島根原子力発電所 2号炉 審査資料	
資料番号	EP-050 改 45(説 39)
提出年月日	令和 2年 5月 14日

島根原子力発電所 2号炉

地震による損傷の防止

[屋外重要土木構造物等の耐震評価における断面選定]

3次元モデルによる耐震評価フロー

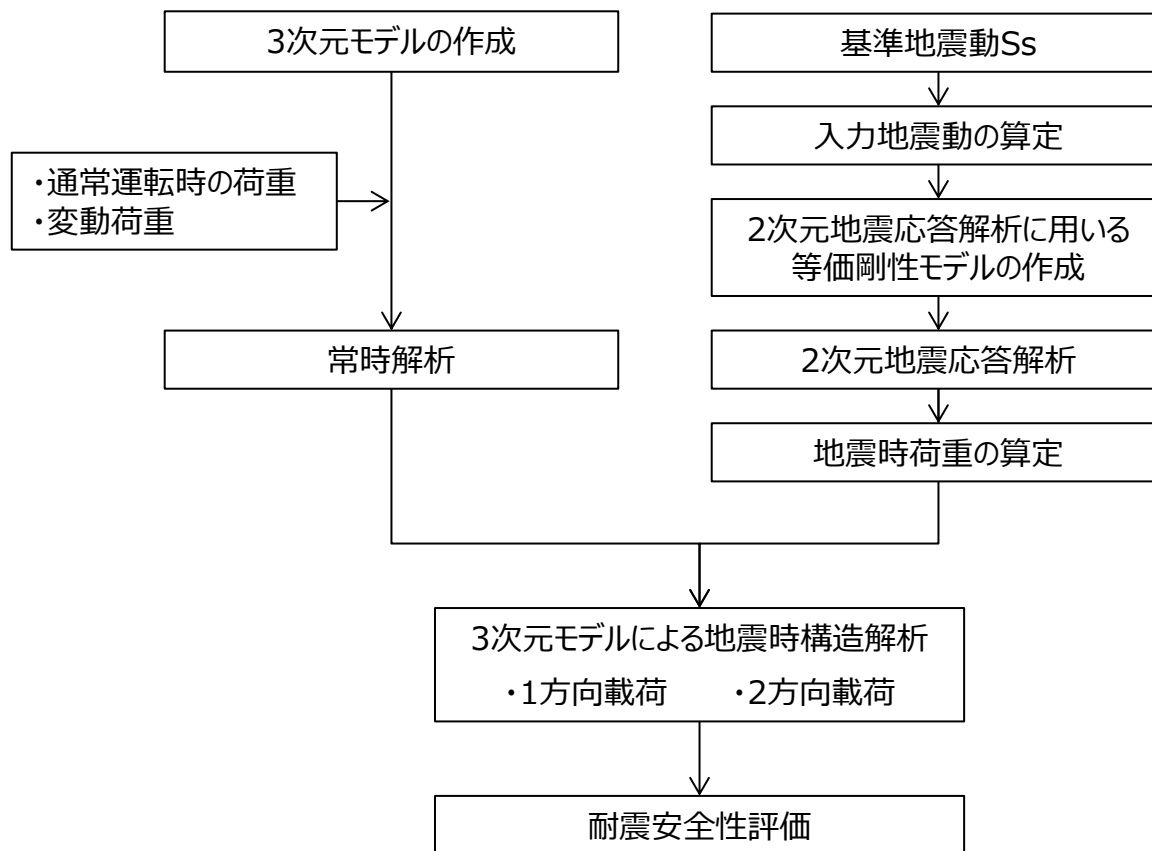
○取水槽の弱軸方向断面について、加振方向と平行に配置される壁（妻壁）の影響範囲を考慮してモデル化する場合、妻壁を含む各部位の耐震評価の考え方を説明すること。また、このモデル化を適用する場合の検証方法について説明すること。

- 取水槽の3次元モデルによる耐震評価は下図に示すフローのとおり、基準地震動 S_s による2次元地震応答解析により得られる地震時荷重（土圧、加速度）を3次元モデルへ作用させて、耐震安全性評価を行う。
- 以降の頁では、評価フローにおける内容を記載するが、詳細については詳細設計段階にて検討する。

取水槽 イメージ図

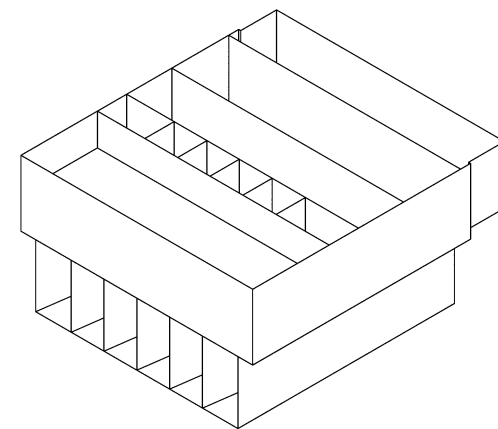
○取水槽の弱軸方向断面について、先行プラントの審査実績を踏まえて妻壁の拘束効果を期待する場合は、下記事項等に留意してモデル化方針を説明すること。

- 構造物をシェルまたはソリッド要素、地盤をばね要素でモデル化し、3次元モデルを作成する。

- 3次元モデルに通常運転時の荷重及び変動荷重を載荷して常時の応力状態を再現する。
- 静止土圧は2次元地震応答解析における常時応力解析により設定し、分布荷重として載荷する。

- 地震時荷重の算定に用いる2次元地震応答解析の構造物モデルは、構造物と地盤の相互作用により発生する土圧を正しく評価するため、妻壁の剛性を考慮し、実構造と等価な剛性を持つ2次元等価剛性モデルとする。
- 各エリアの構造の相違に起因する地震時荷重を正しく算定するため、エリアごとに等価剛性モデルを作成する。
- 2次元等価剛性モデルと3次元モデルに同じ荷重を作用させ、2次元等価剛性モデルの変位が3次元モデルの変位と等しくなるように剛性を設定する。
- 等価剛性モデルは、地震時荷重を保守的に評価するよう線形モデルとする。

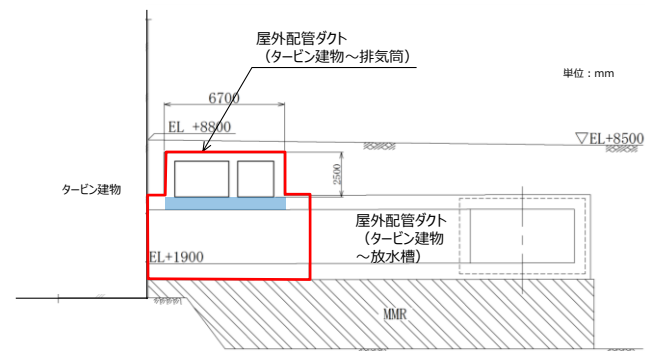
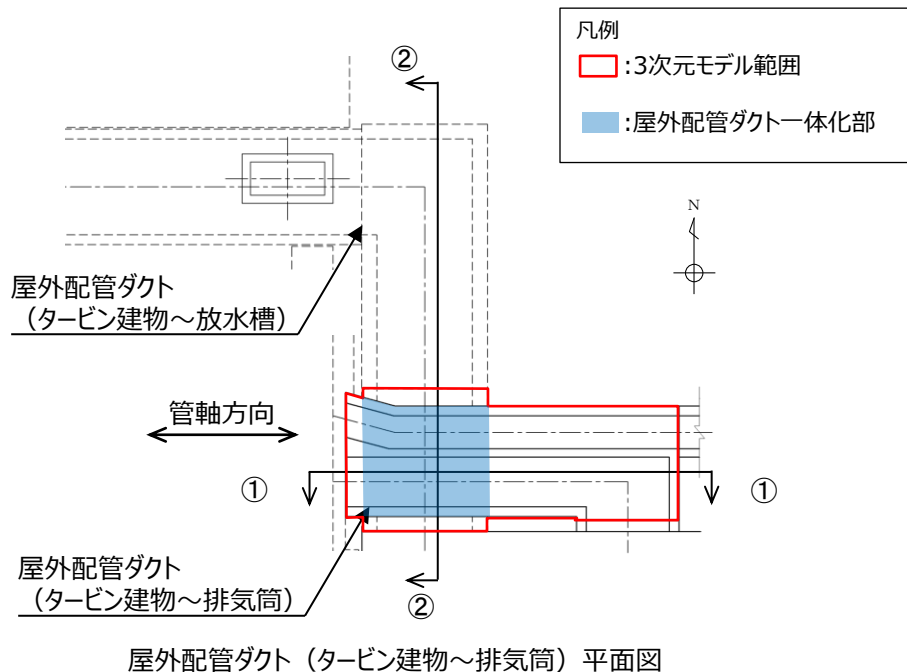
○屋外配管ダクト（タービン建物～排気筒）が屋外配管ダクト（タービン建物～放水槽）と一体化している範囲について、先行審査実績のない特徴（上位クラス施設が下位クラス施設に支持されていること、交差部に立体的な荷重が作用すると想定されること等）から、モデル化を含めた耐震評価の考え方を説明すること。

- 屋外配管ダクト（タービン建物～排気筒）の底版の一部が、下位クラス施設である屋外配管ダクト（タービン建物～放水槽）の頂版の一部と一体化している範囲があることから、当該部位のような複雑な構造における立体的な作用荷重を精緻に評価するため、3次元モデルによる耐震評価を実施する。

- 屋外配管ダクト（タービン建物～放水槽）の一体化部は、上位クラス施設である屋外配管ダクト（タービン建物～排気筒）を間接支持する構造物であることから、屋外配管ダクト（タービン建物～排気筒）と同じ要求機能を満足することを確認する。屋外配管ダクト（タービン建物～放水槽）の一体化部の要求機能、目標性能、許容限界等を下表に示す。
